# PA - 3002 DIAGRAMA ESQUEMÁTICO - "AIKO"

10-2-00  
WILTEC ELETRÔNICA LTDA.

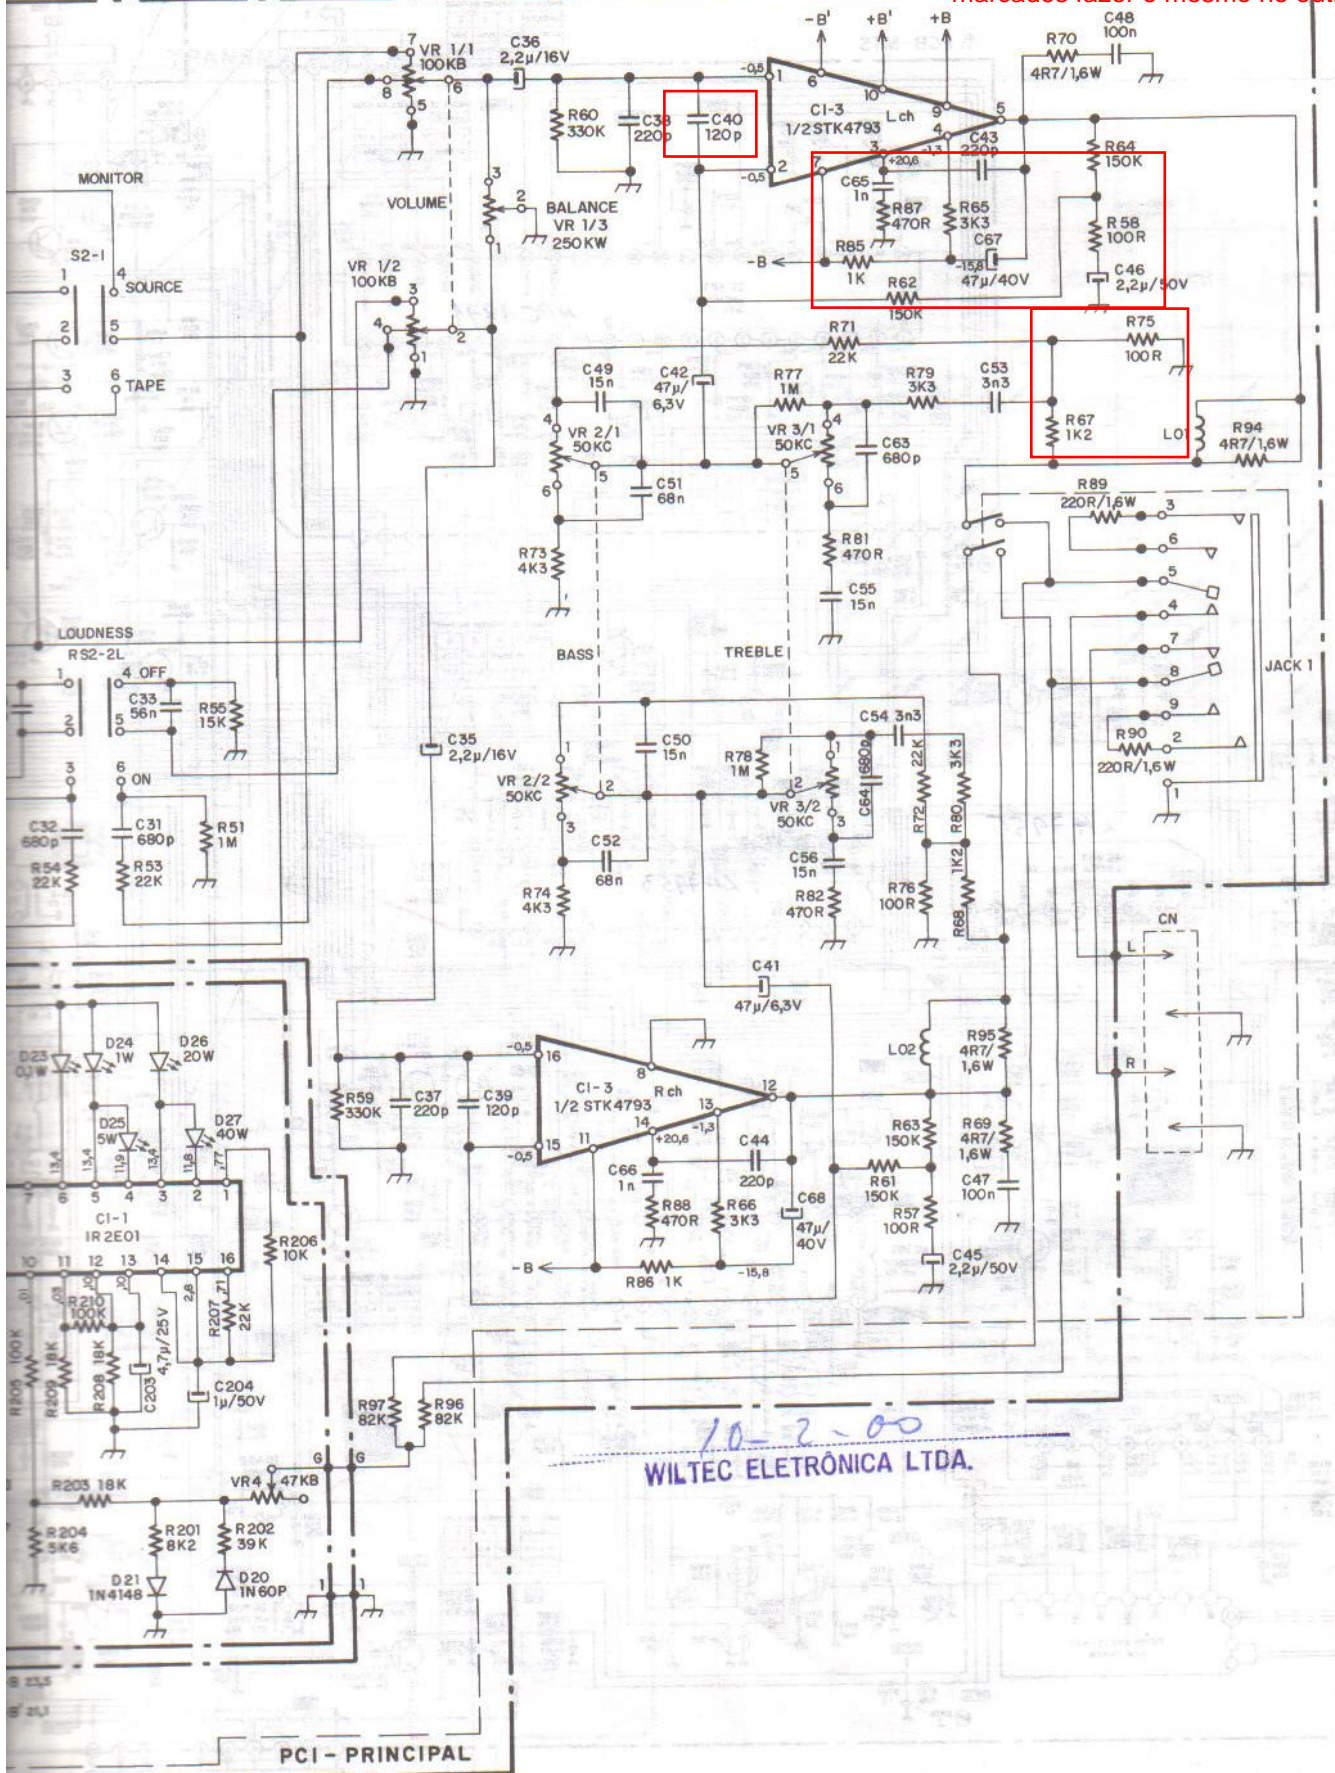
caso venha fazer adaptação trocando o stk pelo tda7292 isolar estes componentes que estão marcados fazer o mesmo no outro canal.
